Mission régionale d'autorité environnementale

**Avis délibéré de la mission régionale d'autorité  
environnementale sur le parc photovoltaïque de  
Frugères-les-Mines porté par la société Valorem sur la  
commune de Frugères-les-Mines (43)**

**Avis n° 2024-ARA-AP-1670**

**Avis délibéré le 5 avril 2024**

Figure 2: Plan de masse (source : dossier de permis de construire).

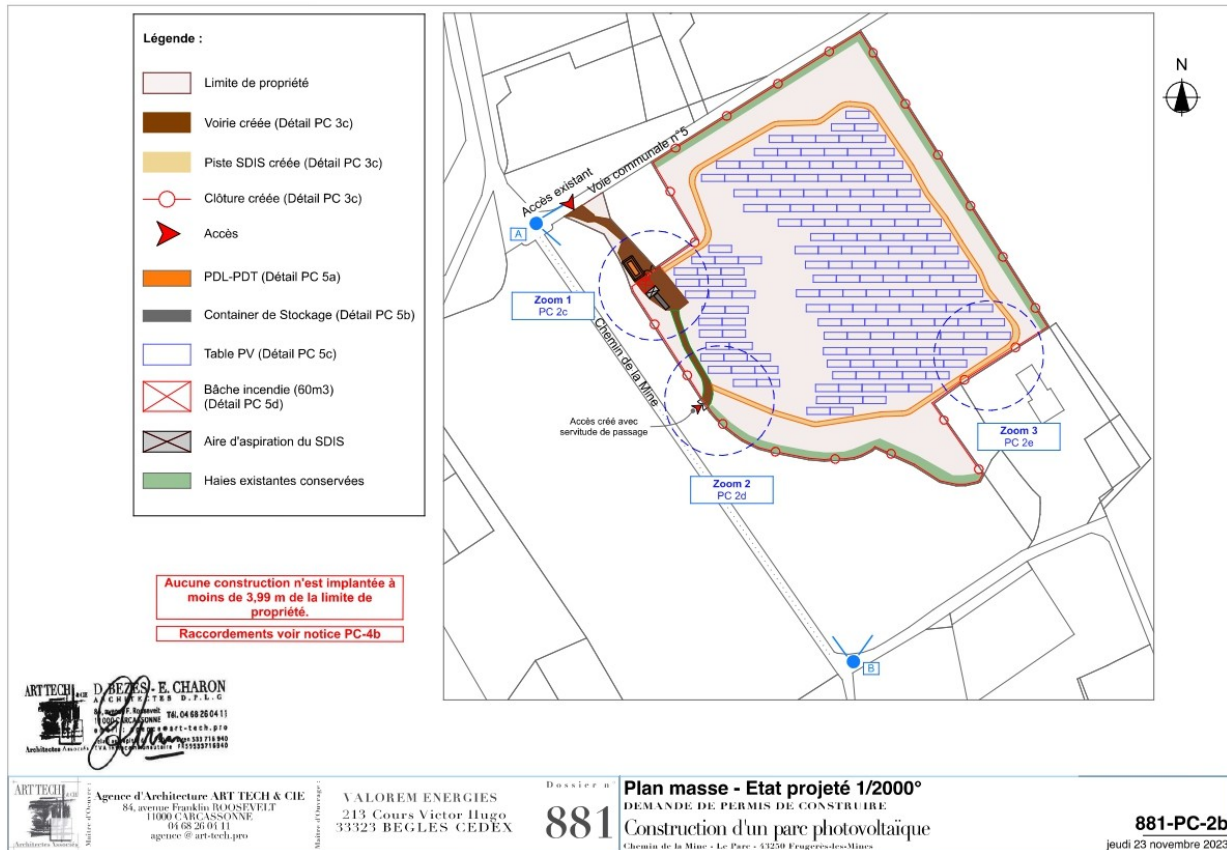
Un défrichage de 3,9 hectares ainsi que la mise en place d'une couche d'argile de 1 mètre d'épaisseur sur le site seront effectués afin de limiter les risques d'échauffement en lien avec les aléas miniers (représentant 30 000 m<sup>3</sup> d'argile dont l'origine n'est pas précisée). L'approvisionnement (extraction et acheminement) en argile, indispensable au projet, fait partie intégrante du projet. Ses caractéristiques et modalités ne sont pas présentées et ses incidences ne sont pas évaluées.

**L'Autorité environnementale recommande d'inclure explicitement dans le périmètre du projet l'approvisionnement en argiles (extraction et acheminement) et d'en exposer les caractéristiques ainsi que les incidences.**

Les incidences du projet apparaissent, d'après les photomontages, très faibles à négligeables. Les arbres et arbustes de talus seront conservés et des haies devraient être plantées et entretenues sur le pourtour de la zone de projet, sans qu'aucun plan à l'échelle du projet ne soit fourni. .

**L'Autorité environnementale recommande de fournir un plan des haies qui seront créées comme mesure de réduction des impacts paysagers résiduels.**

Figure 3: poste et raccordement projeté (source : dossier)

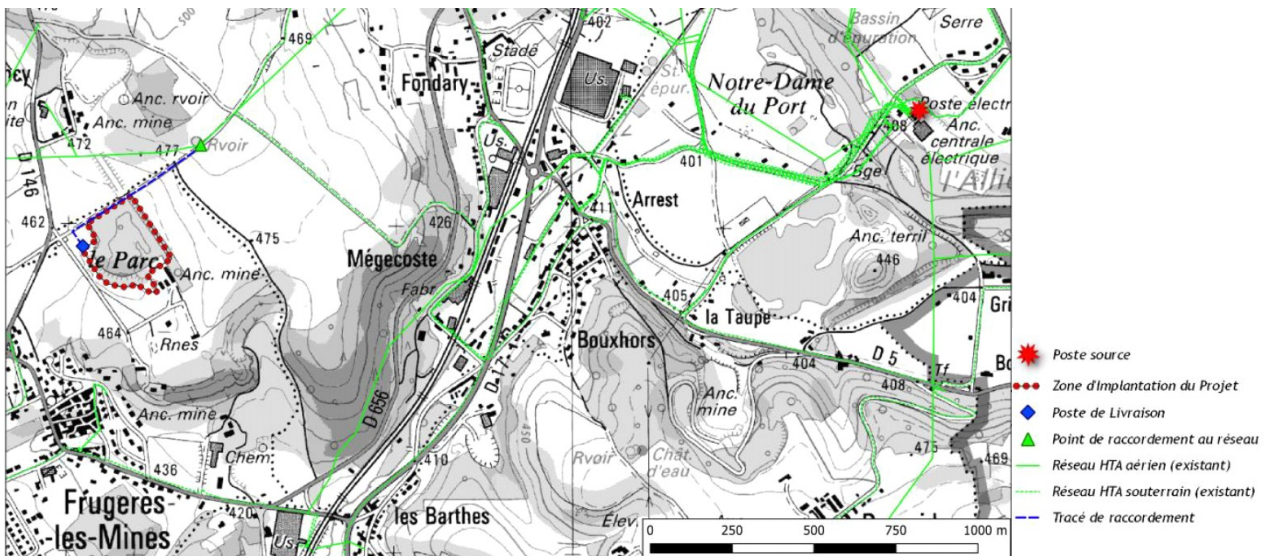
A ce stade, le raccordement de la centrale photovoltaïque au réseau électrique national est prévu à 800 m du projet et accessible par un chemin. Ses incidences, si elles ne sont pas décrites très précisément, sont abordées, p. 133 de l'étude d'impact et seront *a priori* de faible ampleur. Si le tracé et le point de ce raccordement devaient évoluer, comme c'est envisagé dans le dossier, il faudrait en exposer les nouvelles caractéristiques et revoir leurs incidences. La capacité réservée au titre du S3REnR est mentionnée, en signifiant que la capacité d'accueil du poste source est largement suffisante pour l'ajout de ce productible.
